Da: Michele Minoja [mminoja@centrostuditraffico.it]
Inviato: mercoledì 29 giugno 2016 15.39
A: 'Comandante Polizia Locale'
Cc: scarpellini@comune.scanzorosciate.bg.it; 'Vicesindaco di Scanzorosciate'; sindaco@comune.scanzorosciate.bg.it; 'Belotti Fabio'
Oggetto: R: nuova tavola sensi unici
Allegati: 15J SCA COM PUM Integrazione PGTU.pdf

COMUNE DI SCANZOROSCIATE PIANO GENERALE DEL TRAFFICO URBANO

INTEGRAZIONE

A seguito delle modifiche sopraelencate si sono modificate le Figure 5.1, 5.4 e 5.4a del Rapporto di Piano.

FIGURA 5.1

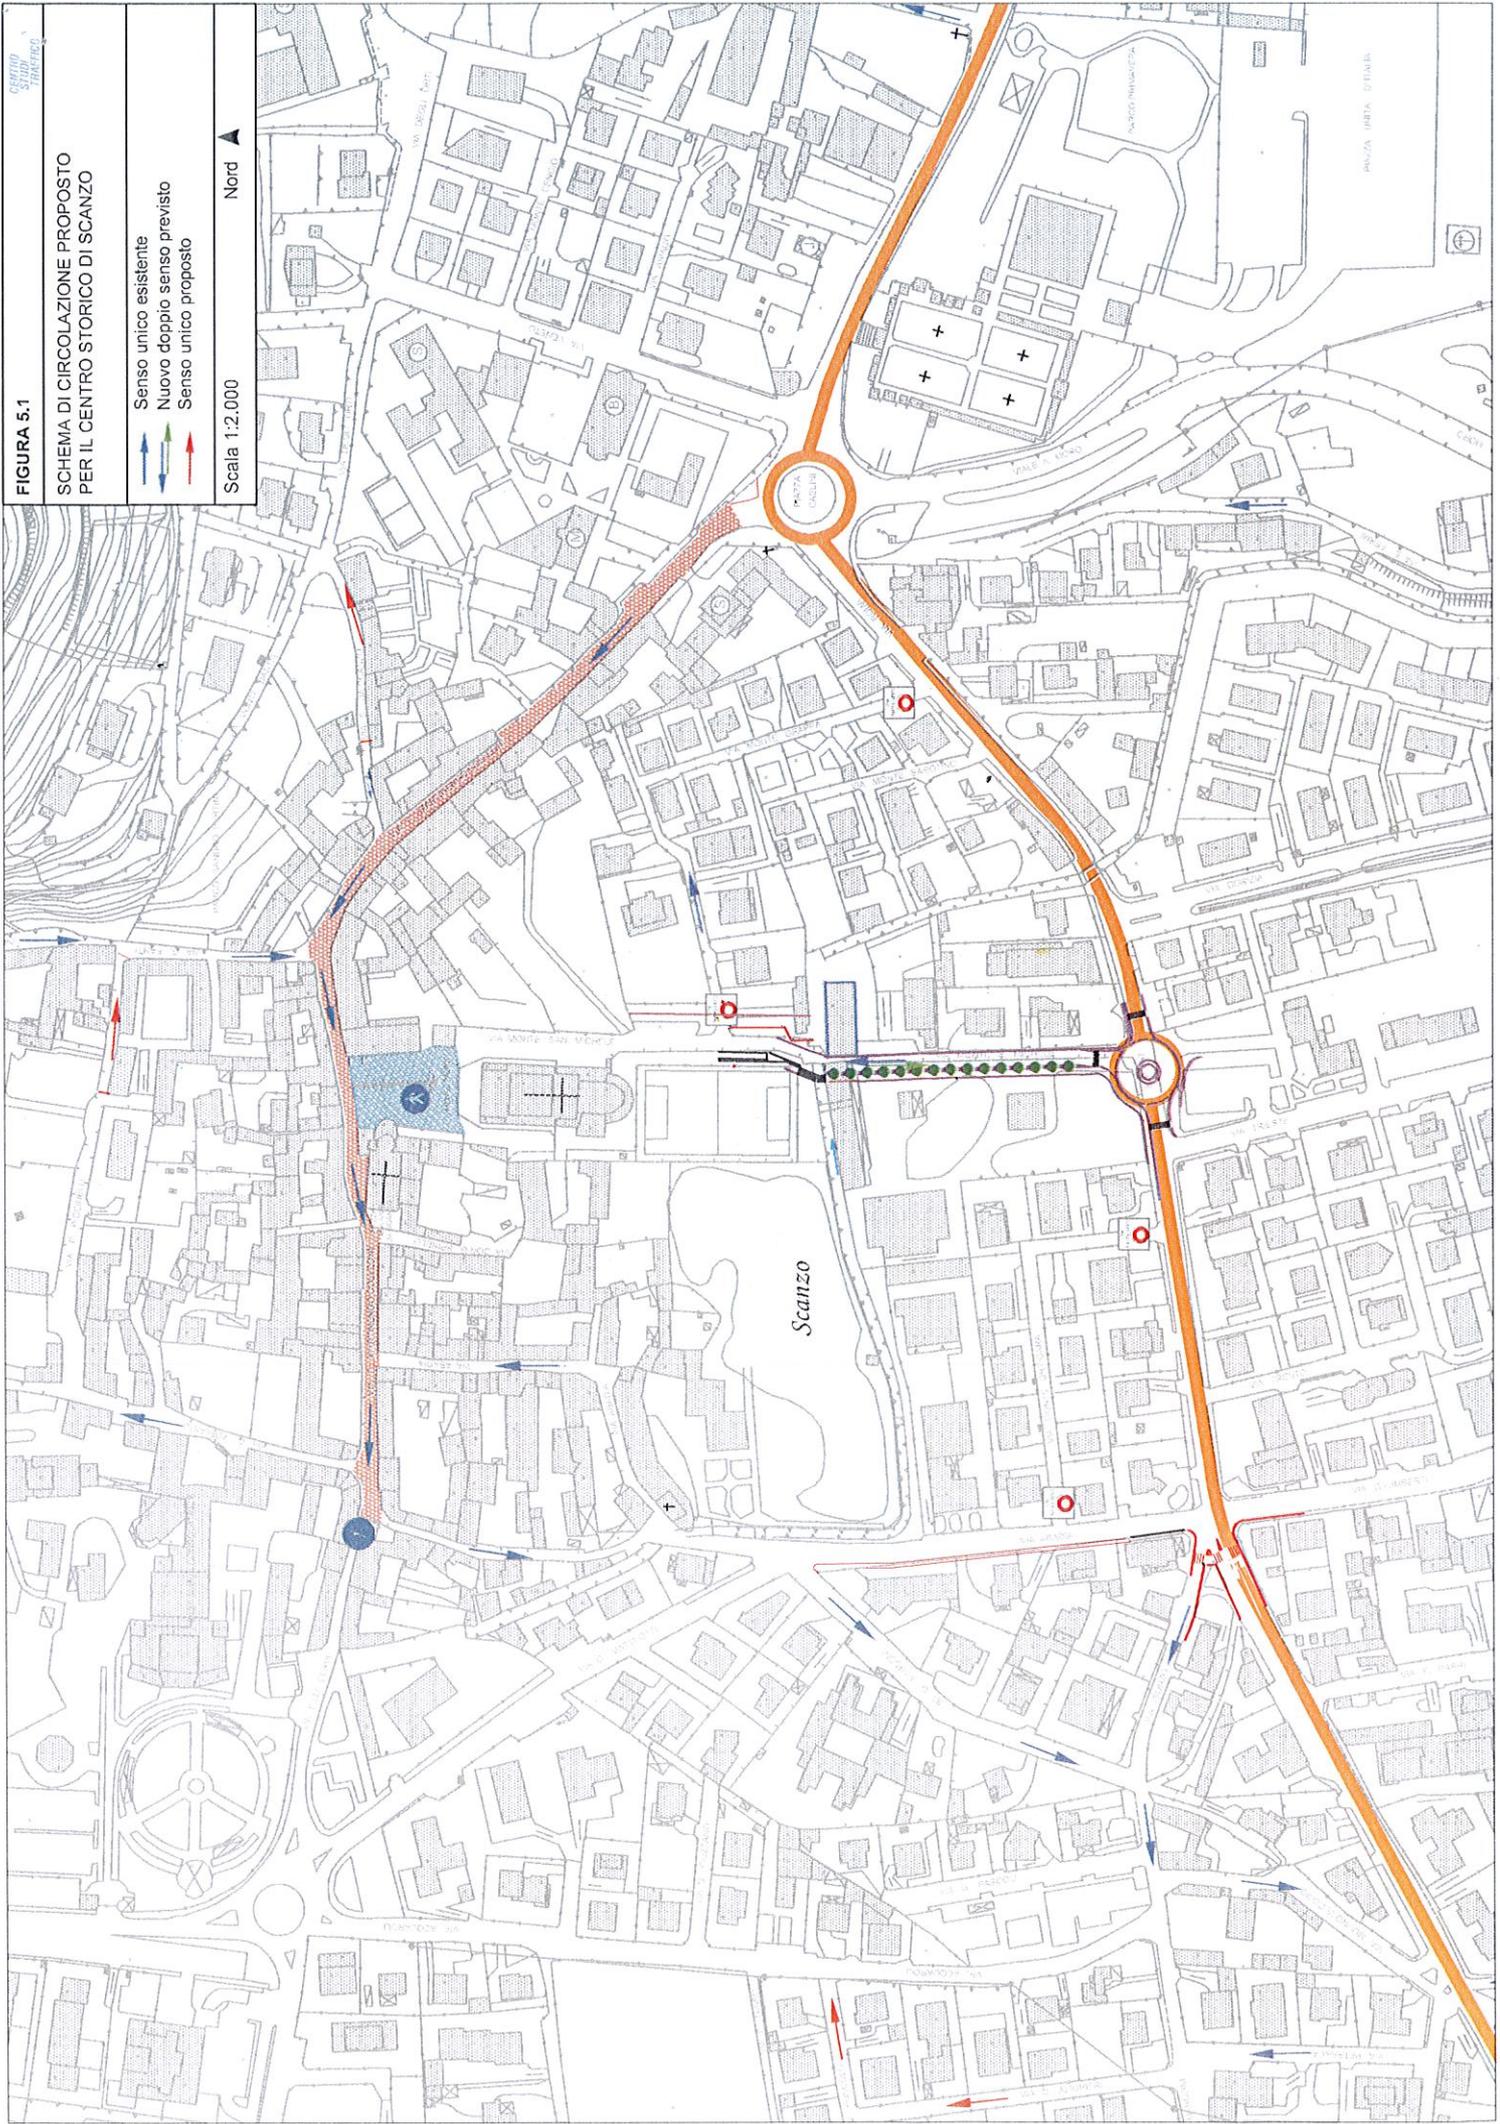
A seguito delle osservazioni dei residenti della zona delle vie dei poeti (Foscolo, Dante, Leopardi e Alfieri), sulla base delle esigenze di accessibilità dei singoli passi carrai si sono rivisti i sensi di circolazione proposti ed affinata la disposizione degli stalli per la sosta.

In particolare si è accolta la richiesta di inversione del nuovo senso di marcia di Via Leopardi, regolamentando la circolazione con direzione da Via Marconi verso Via Foscolo e del nuovo senso di marcia di Via Foscolo, regolamentando la circolazione da Via Leopardi verso Via Acquaroli, previo inserimento di uno specchio parabolico stradale all'intersezione Foscolo-Acquaroli per migliorare la visibilità di immissione nell'intersezione da Via Foscolo.

Si conferma il senso di marcia proposto per Via Alighieri, è da valutare l'opportunità di inserire l'obbligo di precedenza da Via Alighieri all'incrocio con Via Foscolo (non computato nei costi).

Si conferma il senso unico di circolazione proposto in Via Alfieri, affinando sulla base delle indicazioni dei residenti la disposizione degli stalli di sosta.
